OFICIO SEMARNAT-BCS.02.01.IA. 116/18 ✓

CLAVE DE PROYECTO: 03BS2017HD041

BITÁCORA: 03/DG-0053/01/18 ✓

En relación a su solicitud de modificación del TÉRMINO PRIMERO de la resolución en materia de impacto ambiental SEMARNAT-BCS.02.01.IA.423/17, del 25 de agosto de 2017, presentada mediante el trámite SEMARNAT-04-008 a fin de que se le autorice construir el camino de acceso provisional hacia la playa a través del terreno baldío de propiedad privada ubicado entre el hotel Solmar y el hotel Terrasol y, de ahí a lo largo de la Zona Federal Marítimo Terrestre hasta el **Proyecto**.

Figura 59. Secciones transversales tipo de los caminos de acceso (lote y playa).

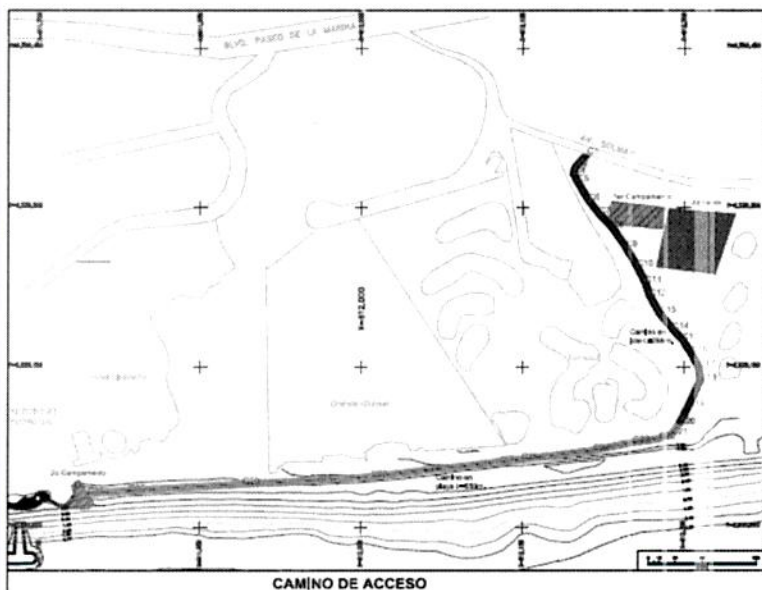
Por lo antes expuesto, el **Promoviente** pretende que se le autorice la construcción del camino de acceso que comprende dos tramos denominados camino de acceso lote y camino de acceso playa, ambos tendrán un ancho de 6 metros; el camino de acceso lote tendrá una longitud de 298 metros y el camino de acceso playa 559 m. El diseño del camino de acceso en lote considera una estructura de dos capas construida sobre el terreno natural; la base del camino se construirá de material controlado y tendrá un espesor compactado de 0.3 m; la superficie de rodamiento será una capa de grava de 0.1 metros, como se ilustra en la figura 59. Los denominados caminos de acceso "lote" y camino de acceso "playa", se refieren al acceso a través del lote baldío ubicado entre los hoteles Solmar y Terrasol, para continuar posteriormente a lo largo de la playa por la Zona Federal Marítimo Terrestre como se muestra en la figura 60. Lo anterior, derivado de la dificultad de acceder por la primera alternativa de camino de acceso autorizada por el Hotel Finisterra.

Resolución en Materia de Impacto Ambiental SEMARNAT-BCS.02.01.IA.423/17, del 25 de agosto de 2017, para construir el camino de acceso provisional hacia la playa a través del terreno baldío de propiedad privada ubicado entre el hotel Solmar y el hotel Terrasol y de ahí hasta el sitio del **Proyecto** a lo largo de la playa y, en su caso, la Zona Federal Marítimo Terrestre.

El camino de acceso comprende dos tramos denominados camino de acceso lote y camino de acceso playa, ambos tendrán un ancho de 6 metros; el camino de acceso lote tendrá una longitud de 298 metros y el camino de acceso playa 559 m. La estructura del camino de acceso en lote considera una estructura de dos capas construida sobre el terreno natural; la base del camino se construirá de material controlado y tendrá un espesor compactado de 0.3 m. la superficie de rodamiento será una capa de grava de 0.1 metros de espesor. En el caso del camino de acceso playa se considera la instalación de una geomalla o geotextil tipo tensar o similar, colocada sobre el terreno natural (arena de playa en este caso) con el objeto de evitar la contaminación de la arena de playa y facilitar su remoción una vez concluido el proyecto. Sobre esta geomalla se construirá la capa de base y la superficie de rodamiento con las mismas características del camino de acceso lote (base de 0.3 m de espesor y superficie de rodamiento de 0.1 m de espesor), como se ilustra en la figura 59.
